Reguleringsplan for Vollrusta sandtak - PlanID 20240100 - Sluttbehandling

Utvalg	Utvalgssaksnr.	Møtedato
Planutvalget	2026/5	28.01.2026
Kommunestyret	2026/8	18.02.2026

Figur 1: Utsnitt fra plankartet for Vollrusta sandtak, datert 10.11.25 (Feste Nordøst as)

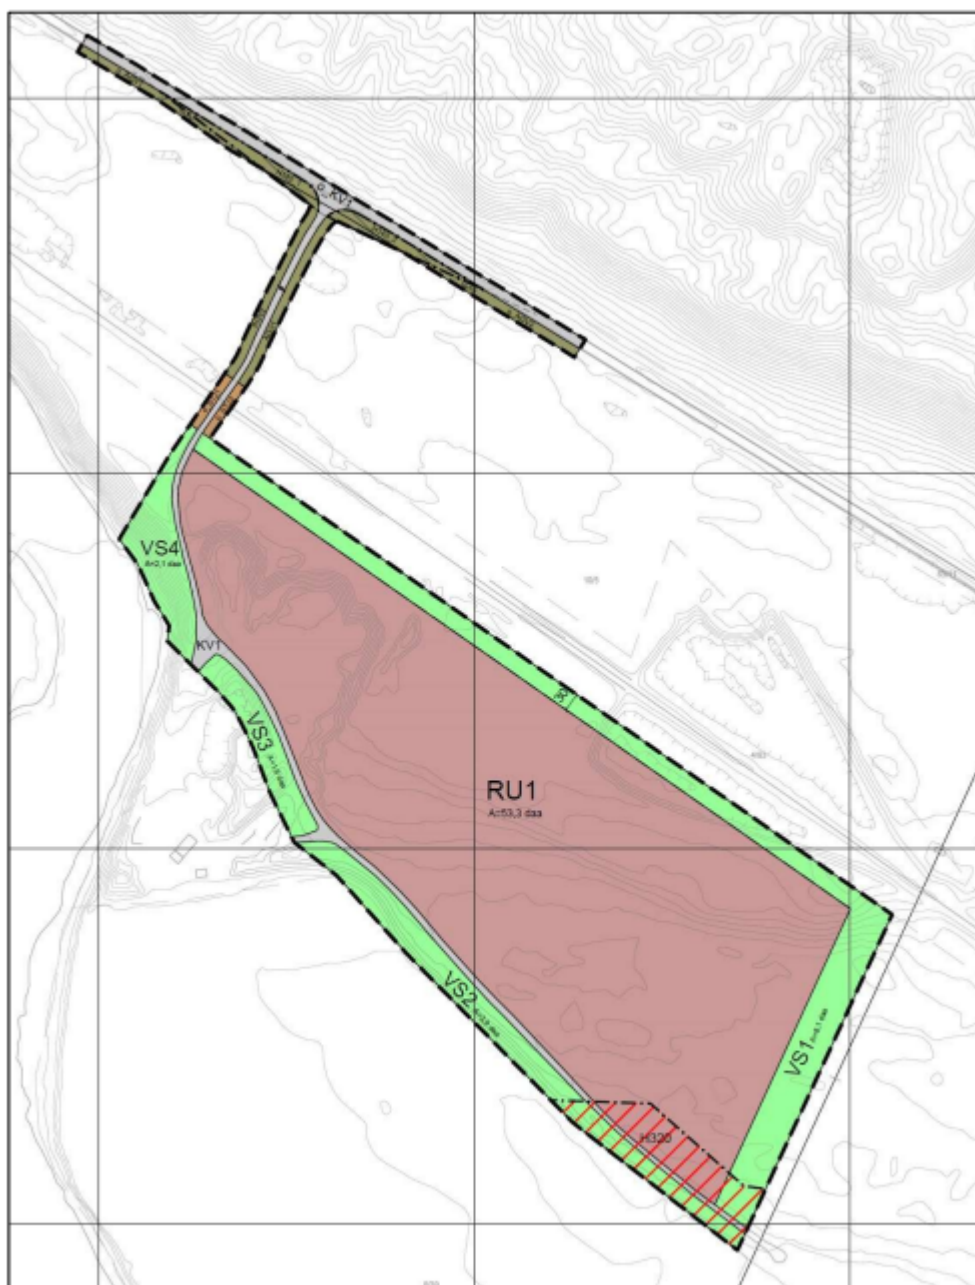
Plankart: Flomsonen er rettet opp i revidert plankart, vedlegg 3.

NVE (Norges vassdrags- og energidirektorat) ved brev datert 16.05.2025 (...) NVE har innsigelse til detaljreguleringsplan for Vollrusta sandtak fordi virkningene for grunnvannet ikke er godt nok vurdert og innarbeidet i planen. For å løse innsigelsen må det gjøres en hydrogeologisk vurdering av konsekvensene for grusuttak i planområdet som dokumenterer at tiltaket ikke berører grunnvannsnivået jf. vrl § 45. Eventuelle	Kommunen tok kontakt med plankonsulent 26.06.2025 og framsatte krav fra NVE, og diskutert hvordan disse skulle løses. Konsulent og forslagsstiller Torp Transport AS har etter dette bestilt de nødvendige utredninger og tilpasset bestemmelser(se også punkter under vedrørende avklaring av innsigelse).

avbøtende tiltak må innarbeides i bestemmelsene i planen. NVE forutsetter at hensynssone flomfare endres i samsvar med NVEs aktsomhetsområde for flom og at det til bestemmelse 4.1.2 Aktsomhetsområde for flom, tas inn en bestemmelse som sikrer at dette området ikke kan bebygges jf. planog bygningslovens § 4-3 og rundskriv H5/18. NVE forutsetter at konkret bredde for klausuleringsbeltet avklares med konsesjonær, og at bestemmelsene om vegetasjonsskjerm tilpasses dette.	
NVE (Norges vassdrags- og energidirektorat) ved brev datert 07.11.2025 (...)Bakgrunn for innsigelsen Ved høringen var det ikke gjort en konkret vurdering av grunnvannsnivået utover det som framgikk av risiko- og sårbarhetsvurderingen hvor det var beskrevet at «Bunn i dagens uttaksområde (254 moh) er ikke i kontakt med grunnvannet.» Derav var det fastsatt i planbestemmelse 3.1.1 at «Bunn uttak settes til kote 254 moh.». For å løse innsigelsen måtte det settes ned peilebrønner for å kartlegge grunnvannsnivået i området og for å få grunnlag for å vurdere hvor lavt uttaket kan gå. Det bør ikke tillates uttak av sand lavere enn et par meter over grunnvannsnivået. Mangelfull beskrivelse av virkninger for grunnvann var grunnlag for innsigelse jf. NVEs veileder 2/2017 Nasjonale og vesentlige regionale interesser innen NVEs saksområder i arealplanlegging. Vi viste til vannressursloven §§ 43 a og 45. 2 Kommunens endringer For å løse innsigelsen har kommunen gjennomført en hydrogeologisk vurdering. Rapporten er utarbeidet av DMR Miljø og geoteknikk AS 17.10.2025. Den konkluderer med at overvåkingen viser ingen tegn til grunnvann på kote +251,5 moh. Ut fra kartlagte forhold kan det derfor tas ut masser ned til kote +254 moh. Et dypere uttak i deler av planområdet kan også vurderes på bakgrunn av mer detaljerte data av grunnvannsnivå og løsmasstype under. Det er oversendt utkast til nye planbestemmelser der det vises til kote 254 moh. Forslaget som er oversendt oss er ikke helt entydig, men vi forutsetter at bestemmelsen skal lyde: «Innenfor formålet tillates ordinært uttak og produksjon av sand. Bunn uttak skal ikke være dypere enn +254 moh.» Konklusjon Med de endringer som foreligger i oversendt planmateriale vurderer vi at vi ikke lenger har grunnlag for innsigelse til planen. Under forutsetning av at planen blir vedtatt i samsvar med vår forståelse av de oversendte planbestemmelsene, trekker NVE	Avklaring av innsigelsen: • Det er gjennomført hydrogeologisk vurdering av sandtaket. Denne konkluderer med at det ikke er påvist grunnvann i uttaksområdet. Se vedlagt hydrologisk rapport. • Flomsonen er rettet opp i revidert plankart. Nytt plankart er vedlagt. • Klausuleringsbeltets bredde er påpekt av NVE. Plangrensen er lagt 9 meter fra ledningens senter, og er således ihht. krav fra Elvia. Se dokument 240523_Elvia_Vollrusta sandtak.pdf (mottatt fra Elvia ifbm. varslingsoppstart). Planbestemmelsene pkt. 4.1.2 er revidert ihht. innspill. Planbeskrivelsen pkt. 6.3 er revidert ihht. grunnvannsnivå.

4.1.2 Aktsomhetsområde for flom (H320)

Innen aktsomhetsområde for flom skal uttak av masser innen RU1, ikke føre til at tilstøtende terreng blir mer utsatt for skader og erosjon på grunn av flom. Det tillates ikke etablert bebyggelse innenfor aktsomhetsområdet.
